改善箇所説明図

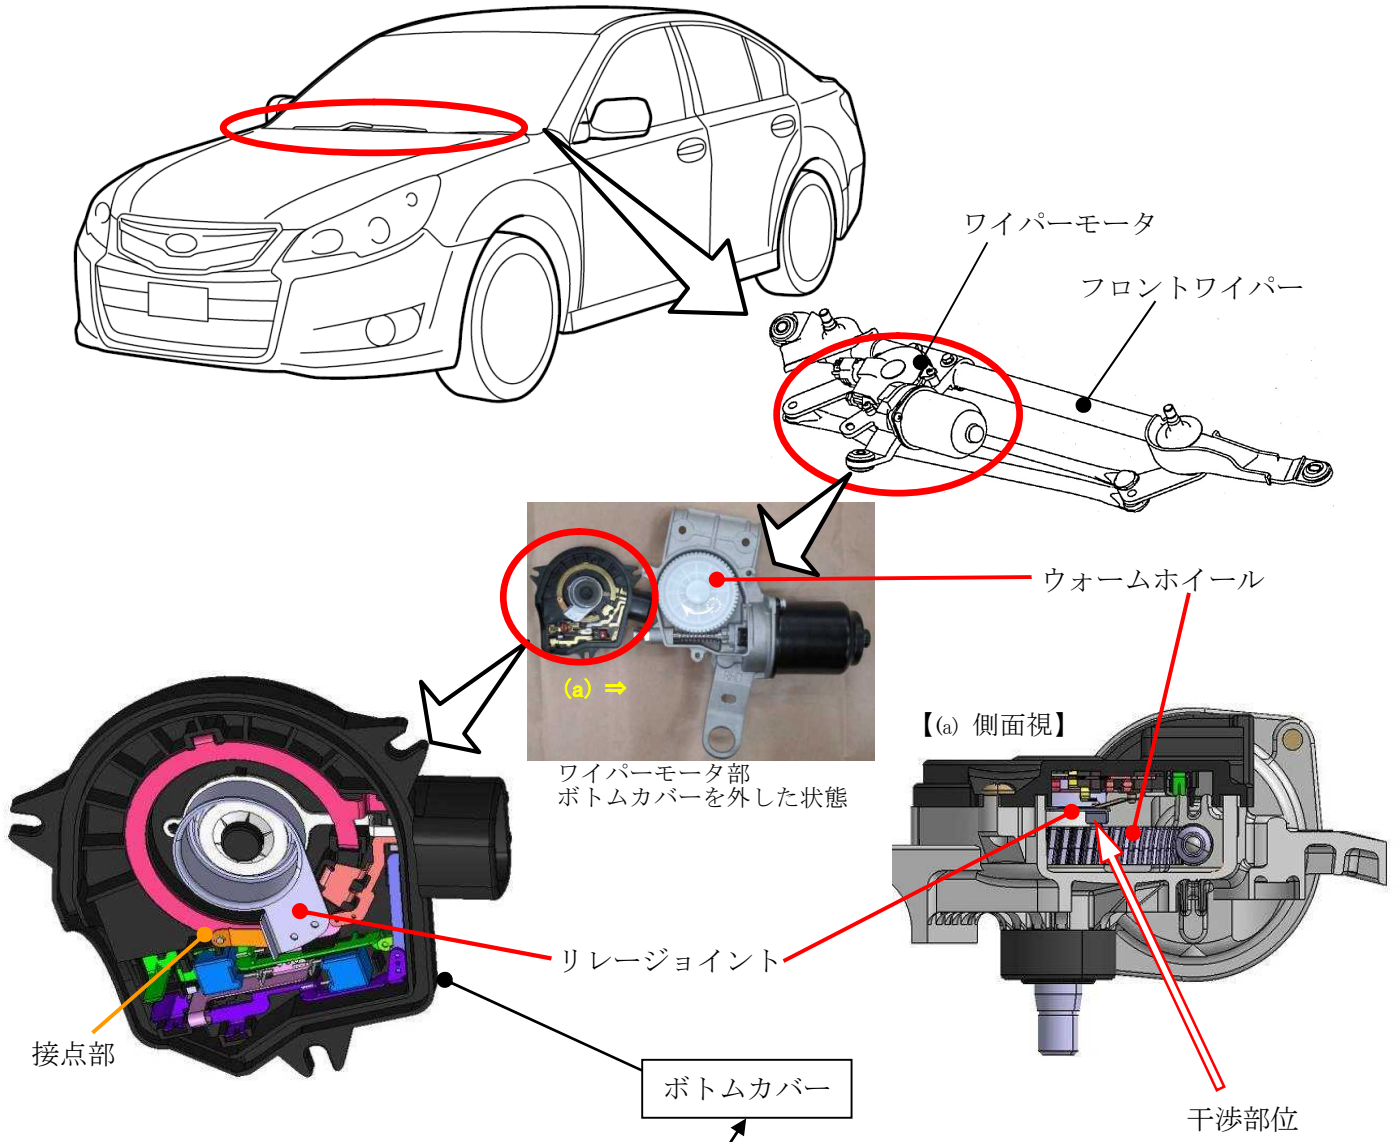
基準不適合発生箇所

窓ふき器において、フロントワイパーモータのボトムカバー（電気回路内蔵）の製造が不適切なため、電気接点付きリレージョイントとウォームホイールが干渉しているものがある。そのため、カウルパネルに雪が積もった状態で窓ふき器を作動後に停止すると、ワイパーアームが本来の停止位置に戻れずアームに反力が発生し、ウォームホイールを介してリレージョイントの接点部がオンオフを繰り返すことで接点部にアーク放電が発生して、最悪の場合、火災に至るおそれがある。

改善内容

全車両、フロントワイパーモータのボトムカバーを対策品に交換する。

識別

エンジンルーム内 車台番号打刻の3桁型式と6桁番号の間「-」の下部に黄色ペイントを塗布する。
